**Comune di Pedrengo**

VALUTAZIONE AMBIENTALE STRATEGICA DELLA

## **Variante al Piano di Governo del Territorio**

**Allegato al  
PARERE MOTIVATO**

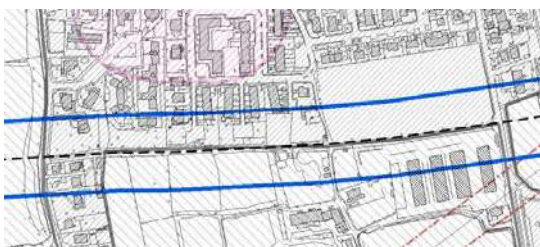
In tema di mobilità il RP indica che "il Comune ha approvato con delibera di CC n.27 del primo ottobre 2018, il Piano Generale del Traffico Urbano (P.G.T.U.) redatto dal l'ingegner Michele Minoja" che conferma la necessità, per il PGT, di affrontare le seguenti tematiche:

- intensità del traffico veicolare su via Kennedy, di natura prevalentemente esogena
- quota eccessivamente ridotta del contributo della ciclabilità al sistema generale della mobilità
- necessità di risoluzione del problema dell'inadeguatezza dell'attraversamento urbano di via Garibaldi e del suo sbocco su via Kennedy.

**PGT:** L'ambito D4 è stato reintrodotta su esplicita richiesta del TAR che prevedeva la riconfigurazione dell'area. Conseguentemente l'amministrazione ha ricercato un disegno urbano che perseguisse il contenimento del volume dell'area edificabile ed una nuova dotazione di verde pubblico di dimensione e posizione adeguata alla facile fruizione pedonale del contesto, in particolare a completamento dei servizi del vicino tessuto residenziale. Il nuovo assetto ha richiesto numerosi confronti e approfondimenti, fra cui la Provincia, definendo una soluzione che, essendo l'area compresa all'interno del centro abitato, si riferisce a fasce di rispetto stradale determinate a livello locale, come peraltro qui già previsto dal PGT vigente (vedi tavole R3 vigente che definisce una distanza di 10 metri). Si precisa che, comunque, l'impostazione planivolumetrica è basata sull'ulteriore sensibile arretramento dell'edificato per mantenere un'adeguata distanza dall'eventuale nuova opera stradale. In ogni caso si ritiene opportuno inserire nelle prescrizioni della scheda AT4 che all'interno della fascia di rispetto non potrà essere realizzata alcuna opera interrata a meno di specifica autorizzazione provinciale.

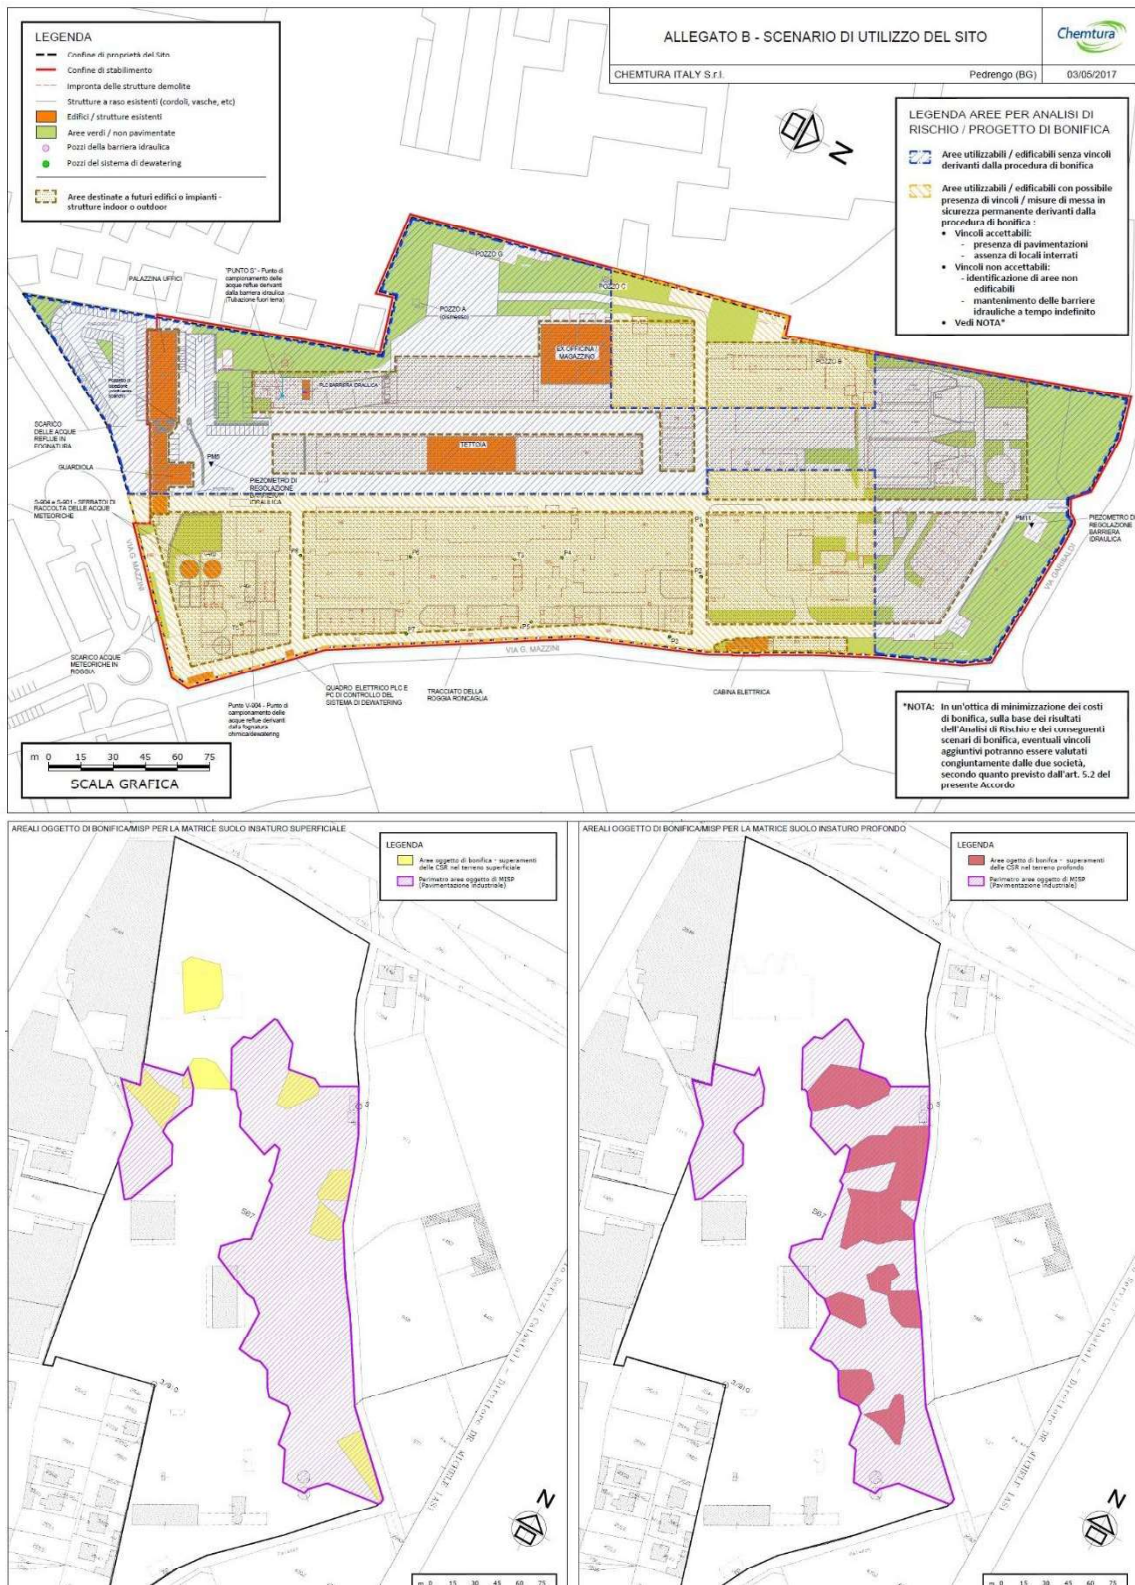
- **Ambito AT2 - Completamento interno:** in relazione alla compatibilità delle matrici ambientali potenzialmente impattate dalle attività esistenti, considerato che la Variante porterà gli areali interessati ad essere riqualificati con un uso residenziale, sembra opportuno che il Comune, in base alle informazioni detenute nei propri archivi circa la presenza in loco di centri di pericolo (quali serbatoi interrati, depositi rifiuti, attività insalubri attive o dismesse, etc.), valuti la necessità di prescrivere l'esecuzione di indagini preliminari volte ad escludere che vi siano state contaminazioni pregresse delle matrici ambientali generate dalle attività svolte nel sito.

Dalla disamina della tavola 2a – Fasce di Rispetto del Reticolo Idrico Principale e Consortile dello studio di "Individuazione del Reticolo idrico minore e regolamento per l'esercizio dell'attività di polizia idraulica (DGR 23 Ottobre 2015 – n. X/4229)", emerge che gli areali afferenti al comparto interferiscono parzialmente (lungo il confine orientale) con la perimetrazione vincolante di una fascia di rispetto di un corso d'acqua appartenente al Reticolo Idrico Consortile (roggia Roncaglino). Pur non ricadendo in una fase esecutiva delle previsioni di Piano, demandando comunque qualunque valutazione all'Autorità Competente in materia di Polizia Idraulica, si consiglia di verificarne in sito la relativa reale estensione secondo le disposizioni del regolamento di polizia idraulica vigente, al fine di armonizzare i dettagli dei futuri interventi in previsione con i disposti normativi sopraccitati.
